# Regolamento urbanistico

## RIADOZIONE DI ALCUNE PREVISIONI DEL R.U. Relazione tecnico-descrittiva

Aprile 2016

### COMUNE DI SANSEPOLCRO

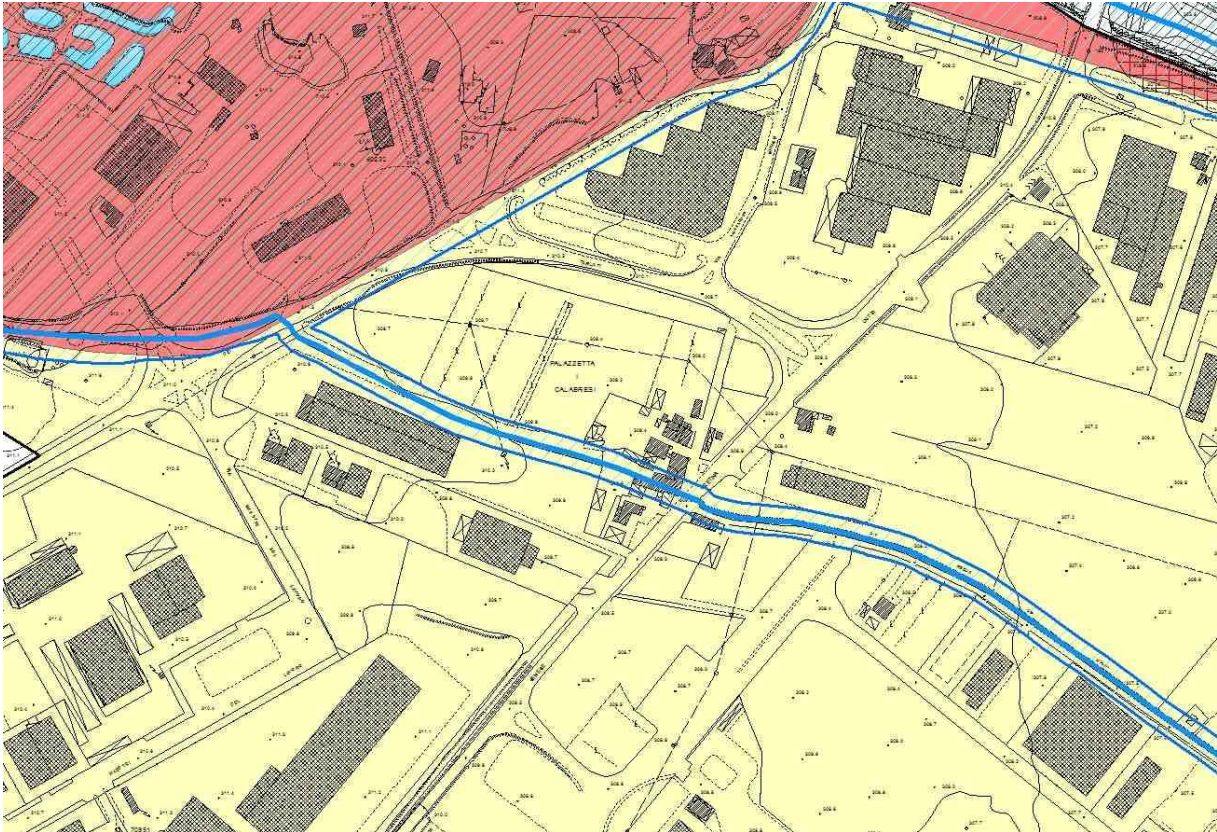
Il Consiglio Comunale ha confermato il parere tecnico e della Commissione Urbanistica soprariportato e, pertanto, il gruppo di progettazione del R.U. ha proceduto all'adeguamento dello stesso strumento individuando la nuova TRpr 10 – Ciapanella e la nuova TRpr 11 –Palazuolo con due nuove schede di indirizzo progettuale e normativo contenute nel nuovo Elaborato 10b. Tali aree di trasformazione, pur poste sul margine di un tessuto produttivo consolidato di cui le stesse TRpr rappresentano il naturale completamento, sono da considerare modifiche sostanziali rispetto al R.U. adottato e si reputa quindi opportuno, nel rispetto dei principi del giusto procedimento, riadottare e ripubblicare le stesse previsioni.

Estratto della carta della pericolosità idraulica allegata al R.U. adottato e poi approvato nel primo stralcio.

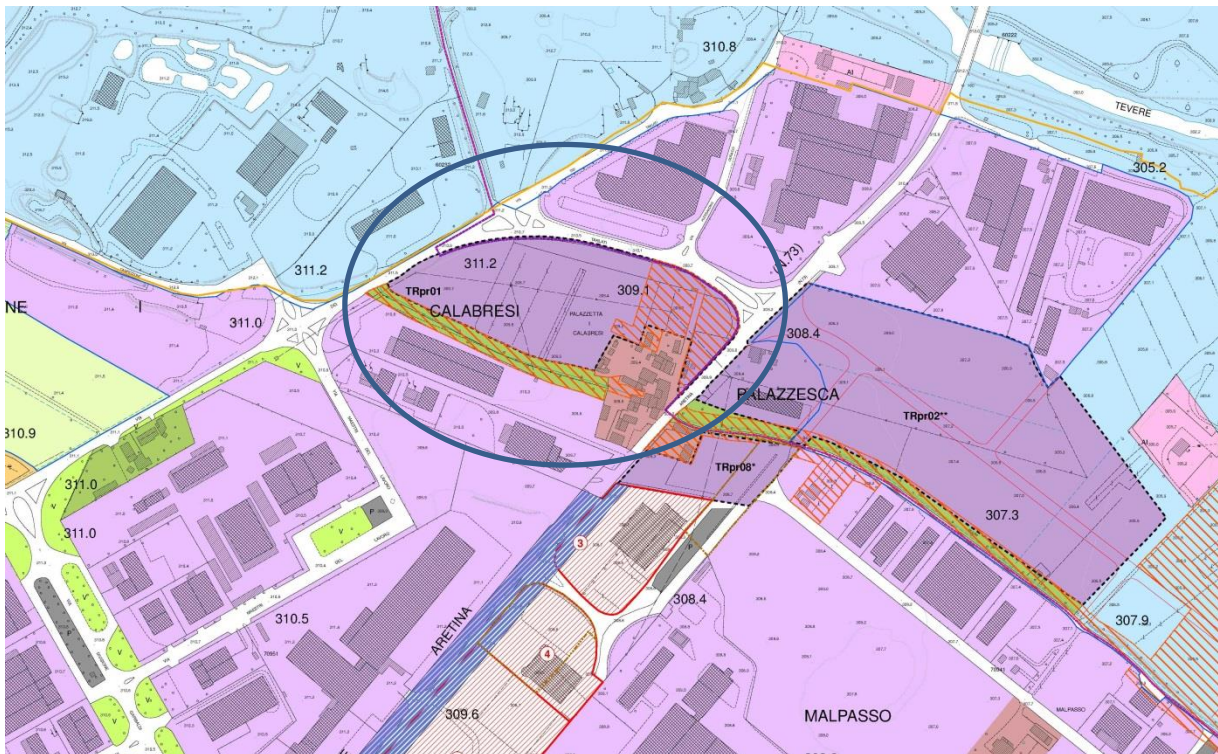
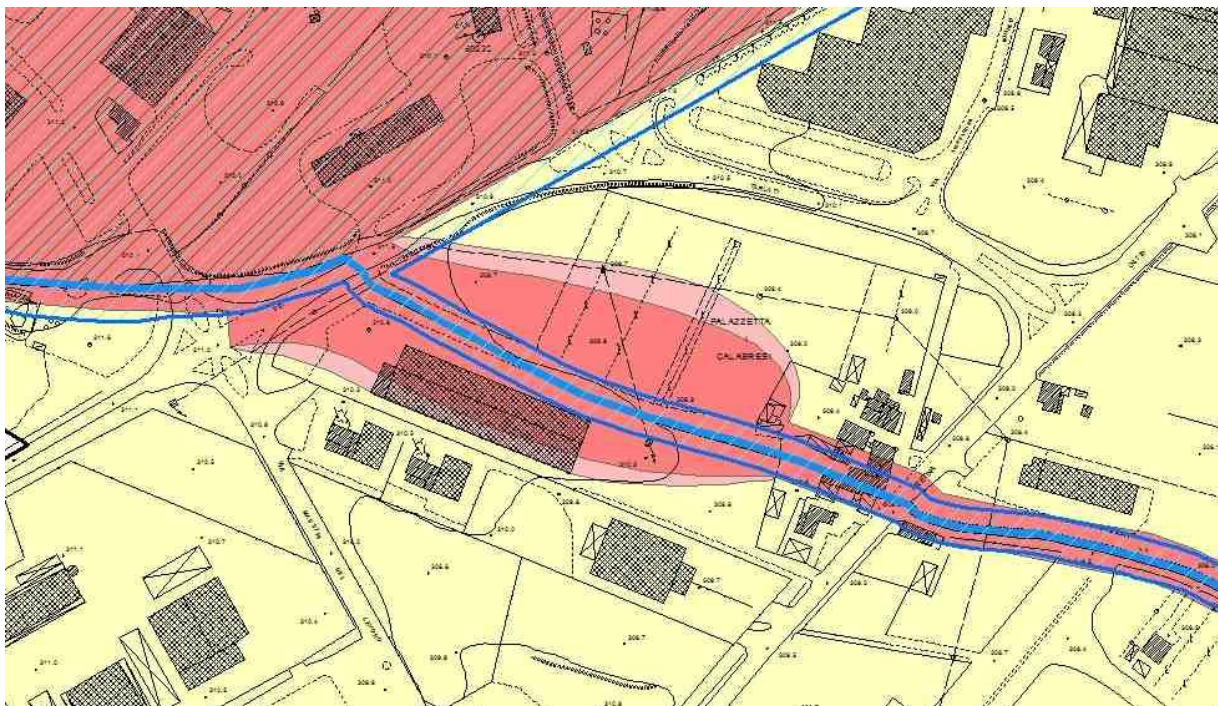
Per ciò che riguarda la Reglia dei Molini, presso la Zona industriale Alto Tevere, è stata definita una nuova pericolosità idraulica che incide in modo rilevante con le previsioni del R.U. adottato e, in particolare, con la TRpr 01 -Palazzetta.

Come desumibile da tale carta aggiornata gran parte dell'area ricadente nella TRpr01 risulta ad oggi interessata dalla pericolosità idraulica molto elevata ed elevata (in rosso e rosa nella carta) in cui si potrebbe edificare solo a fronte di impegnative opere strutturali di riduzione del rischio da

Pertanto gran parte del sedime precedentemente disponibile, che aveva comportato una potenzialità edificatoria di 7761 mq. nell'ambito del R.U. adottato, non risulta più utilizzabile come tale.

Nell'ambito della presente modifica al R.U. adottato si propone pertanto la individuazione di un verde privato vincolato in luogo della precedente TRpr01.
